Ref: Comentarios proyecto modificatorio de la resolución 4047 de 2012

Samsung comments on DVB-T2 implementation in Colombia CRC draft specification

Reference: Draft Resolution for DTT actualization –

Digital TV Implementation Status – Colombia

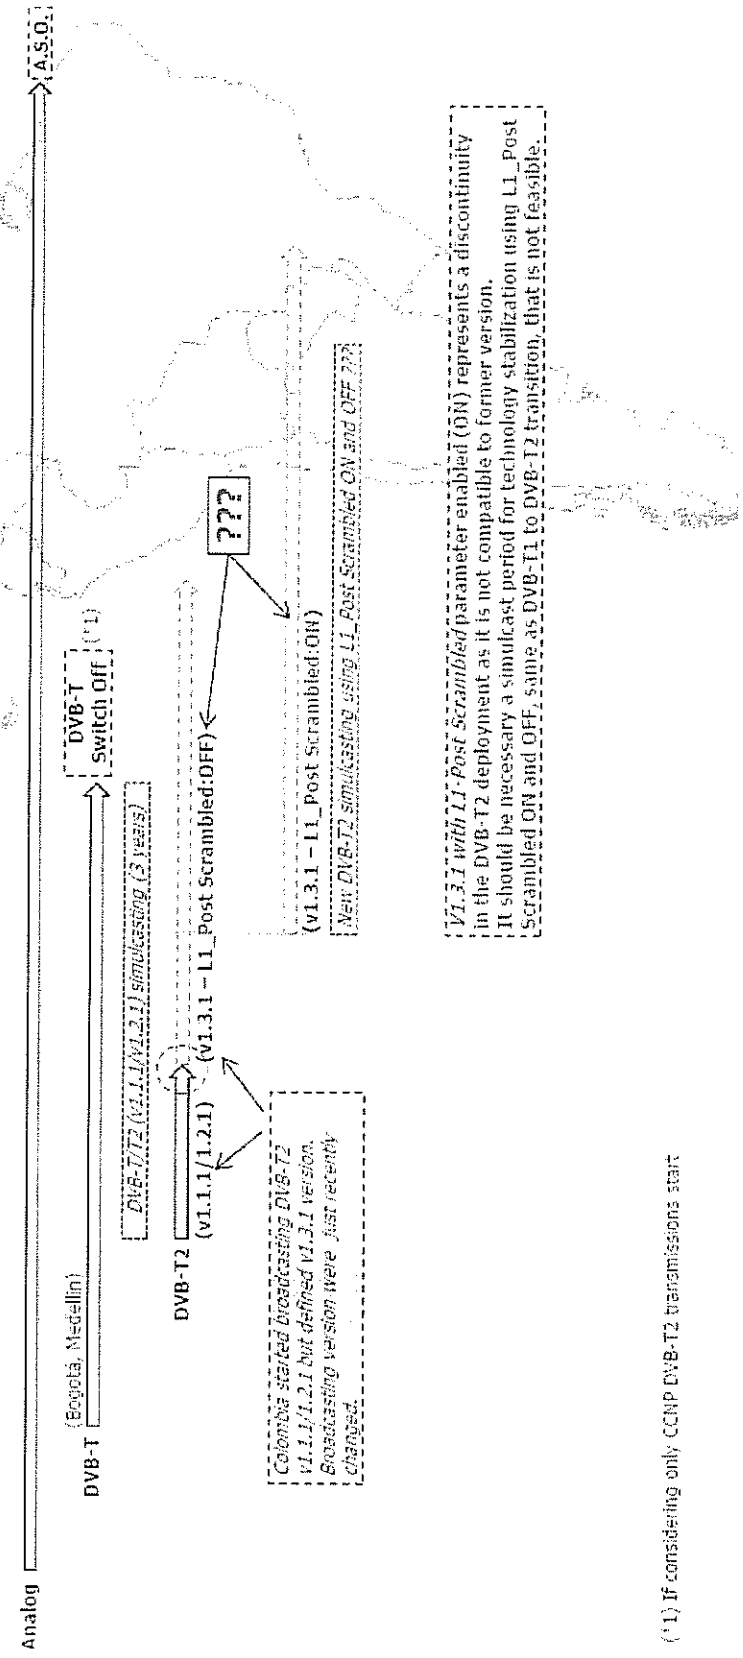
V1.3.1 with L1 Post Scrambled parameter enabled (ON) represents a discontinuity in the DVB-T2 deployment as it is not compatible to former version. It should be necessary a simulcast period for technology stabilization using L1 Post Scrambled ON and OFF, same as DVB-T1 to DVB-T2 transition, that is not feasible.
